**Avis délibéré de la mission régionale d'autorité
environnementale sur l'élaboration du plan local
d'urbanisme intercommunal (PLUi) habitat mobilité de la
communauté d'agglomération du Grand Annecy (74)**

Avis n° 2024-ARA-AUPP-1532

Avis délibéré le 18 mars 2025

Figure 4 : UTN 2 Courant d'Ere (source : RP 1.5 p.78 ; inventaire des ZH ([site Internet](#)) ; Leschaux et Gruffy : 3.4 OAP bioclim. Atlas, 4.2 règ. graph. F)

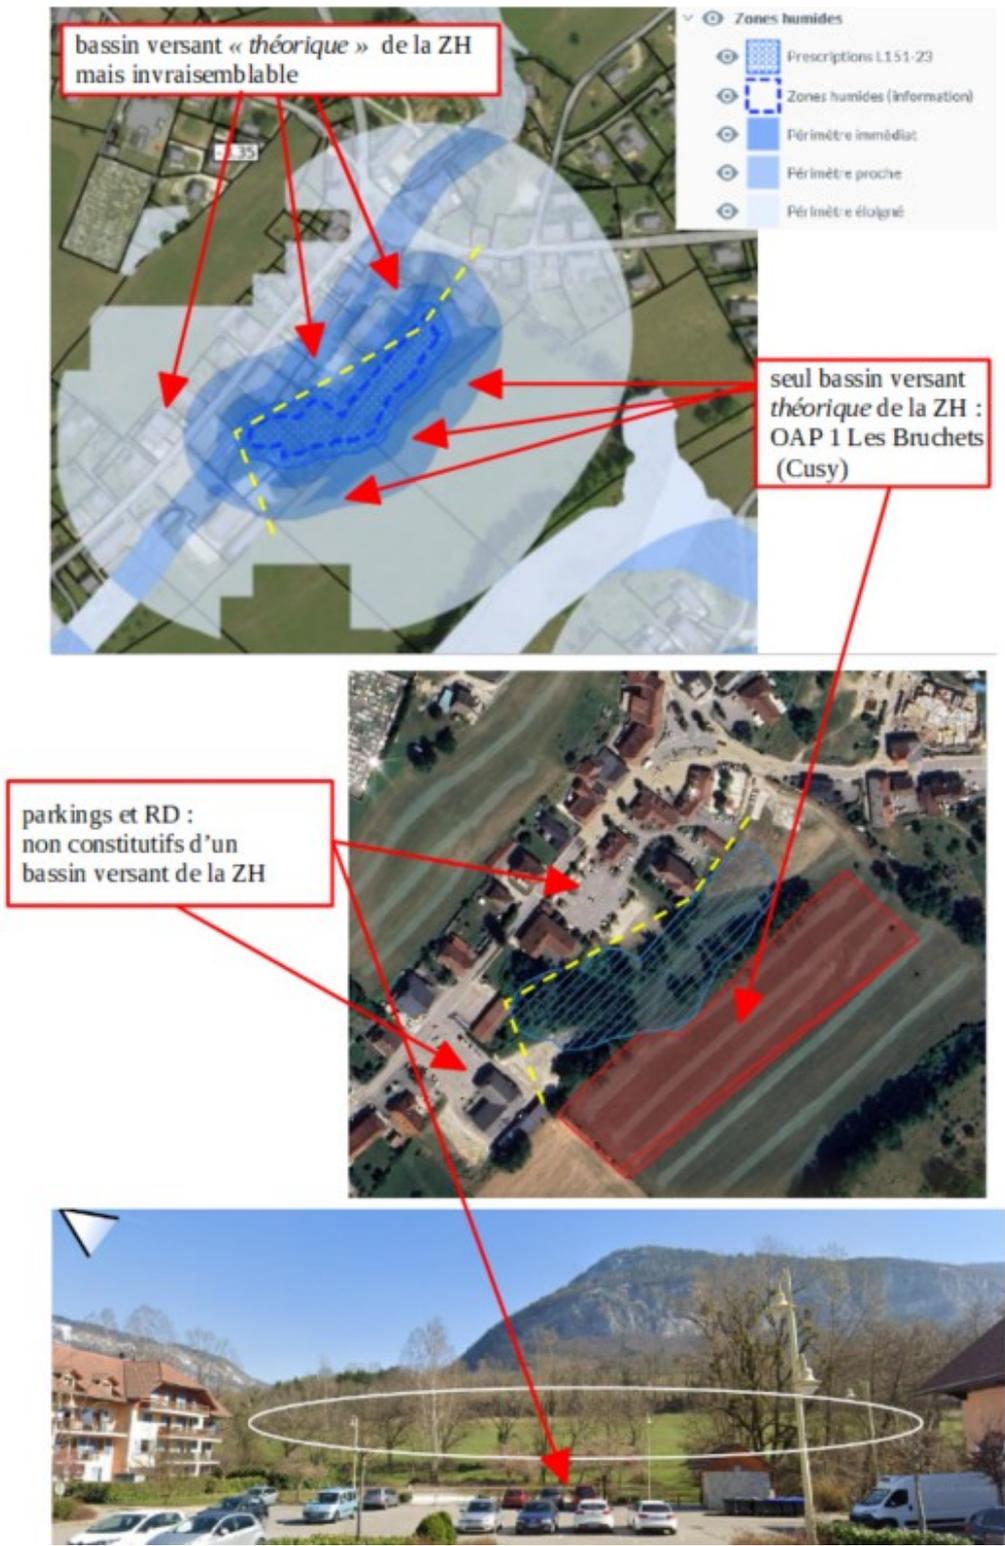
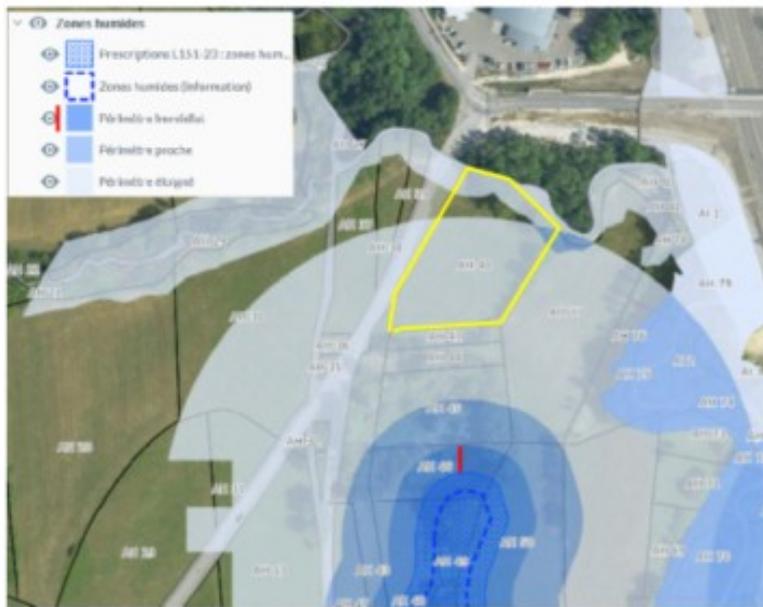
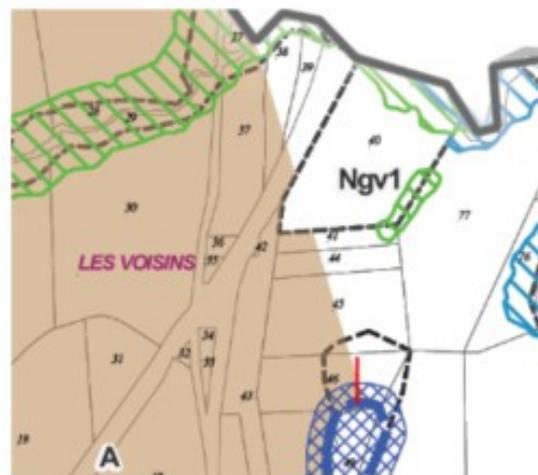
- représenter les zones humides qui ont été omises (pour un exemple, voir figure 4) ;
- expliquer pourquoi la représentation graphique de « *l'espace de bon fonctionnement* » ne correspond qu'au périmètre immédiat théorique à l'exclusion des autres (figure 6) ;

Figure 10 : OAP exposées à une pollution sonore et de l'air (source : RP 1.2)

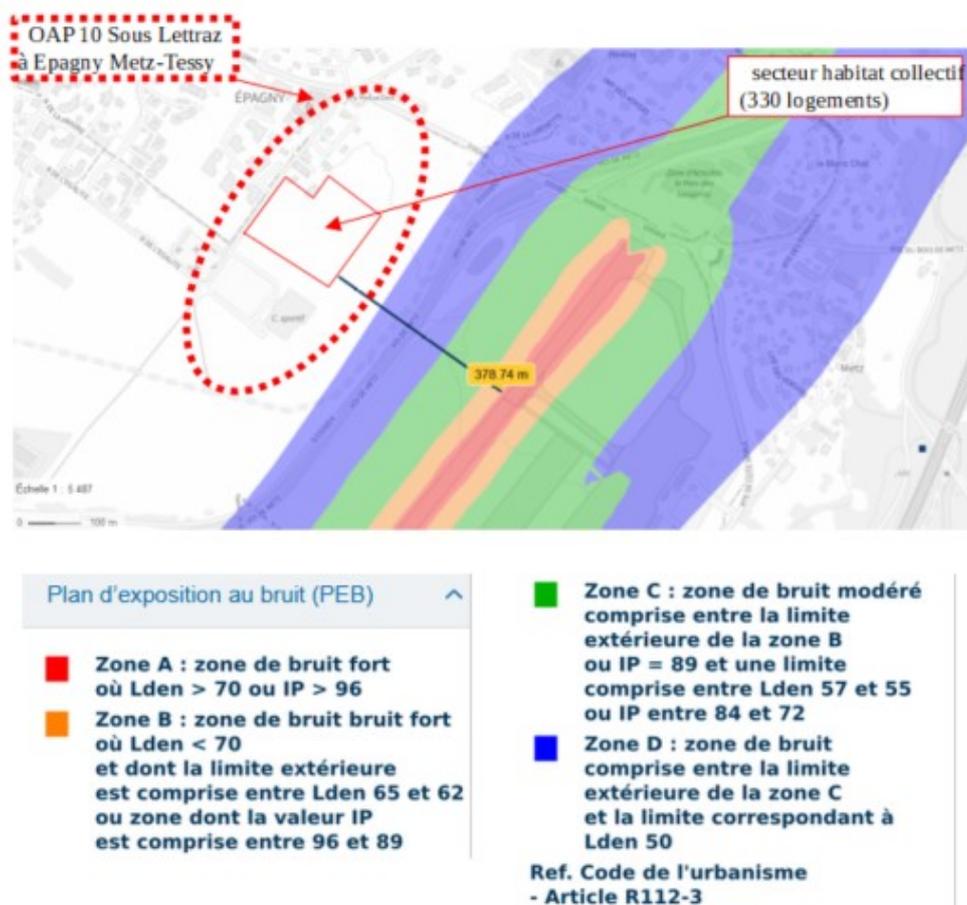
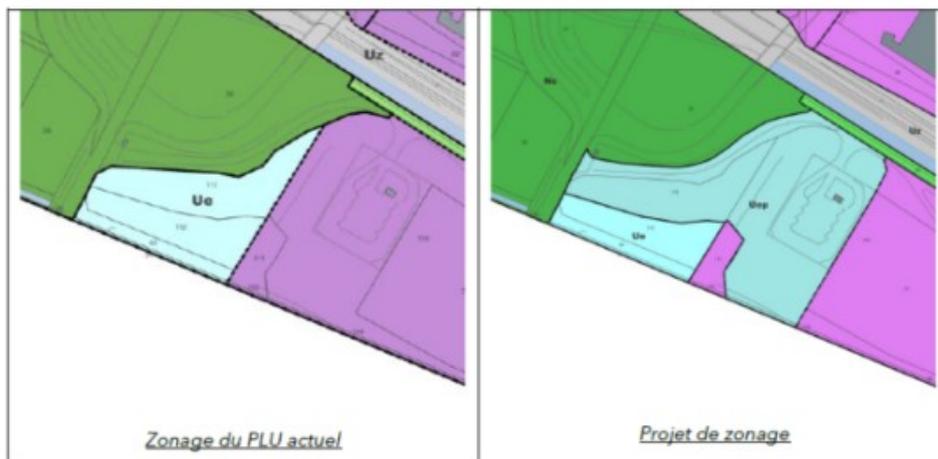
Pollution du bruit et de l'air : plus de 4 200 logements projetés (dans 27 OAP sectorielles, sur 86,7 ha) sont référencés dans le dossier comme exposés aux nuisances sonores (routières et ferrées) et à la pollution de l'air (figure 10, RP 1.2, 3.1 OAP sectorielles⁵³). Une catégorie de logements est référencée comme « *secteur affecté par le bruit routier* » et fait l'objet d'une recommandation d'« *éloigner les chambres des sources de bruit* » sans que celle-ci soit traduite dans les orientations des OAP. Une autre catégorie de logements est présentée comme concernée par un « *indice Orhane dégradé* » (indice disponible sur le site Internet de l'observatoire régional harmonisé Auvergne-Rhône-Alpes des nuisances environnementales). La distinction de ces deux catégories de logements pose question dans la mesure où l'indice Orhane prend en compte les deux vecteurs de pollutions concernant le bruit et l'air, la première catégorie a vocation à être également référencée en indice dégradé ; ce point doit être clarifié.

Figure 14 : OAP 15 Pré-Billy à Pringy (Annecy) – mesures de compensation au sud-est et à l'est

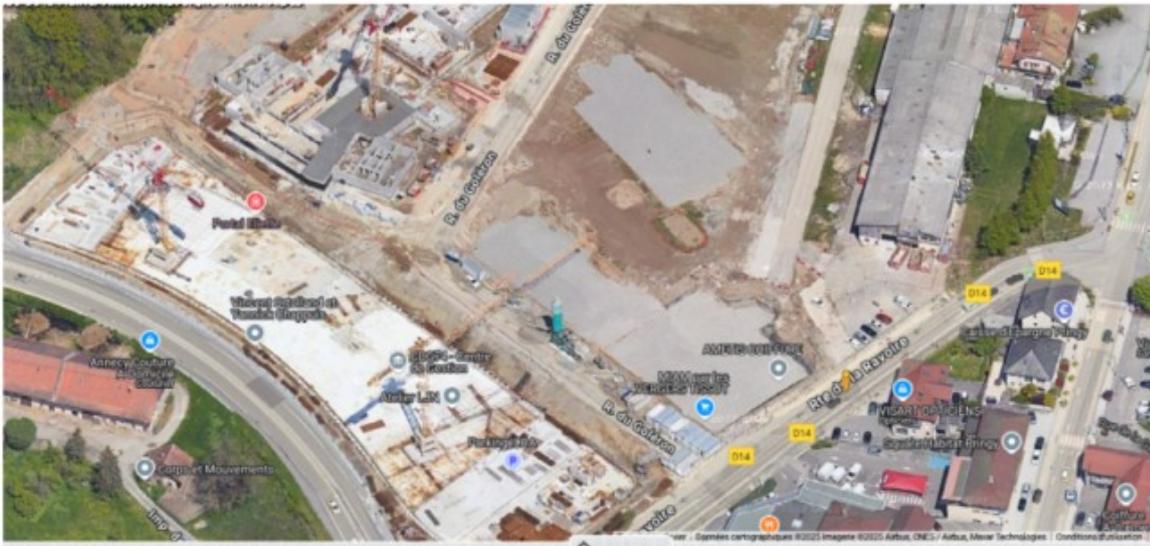
- une OAP 15 qui énonce que « des haies sont à planter et sont des éléments pour compensation » avec une représentation graphique des haies sur le schéma d'aménagement (3.1, Annecy, p.81, 83, figure 14).

Ces éléments du PLUi ne garantissent, ni le caractère suffisant de la ressource en eau potable en qualité et quantité (en cas d'indisponibilité d'approvisionnement en eau potable en provenance du lac et mobilisation de secours de la nappe des îles), ni la mise en œuvre et l'efficacité des mesures de compensation liées aux haies dans la mesure où le site est anthropisé avec des constructions situées sur le linéaire de certaines haies pour lesquelles le dossier n'établit pas leur plantation effective et ne prévoit pas de mesures de suivi écologique pour garantir la fonctionnalité écologique des haies, l'autorisation de destruction d'espèces protégées étant conditionnée par la plantation prescrite (figure 15).

L'Autorité environnementale recommande de reprendre l'évaluation environnementale de OAP n°15 Pré-Billy à Pringy en donnant suite à l'avis conforme du [30 juillet 2024](#), définir les mesures ERC, de les traduire dans le PLUi, ainsi que dans la modification n°3 du PLU de Pringy et d'apporter des garanties sur les outils et le calendrier de dépollution de la nappe des îles.
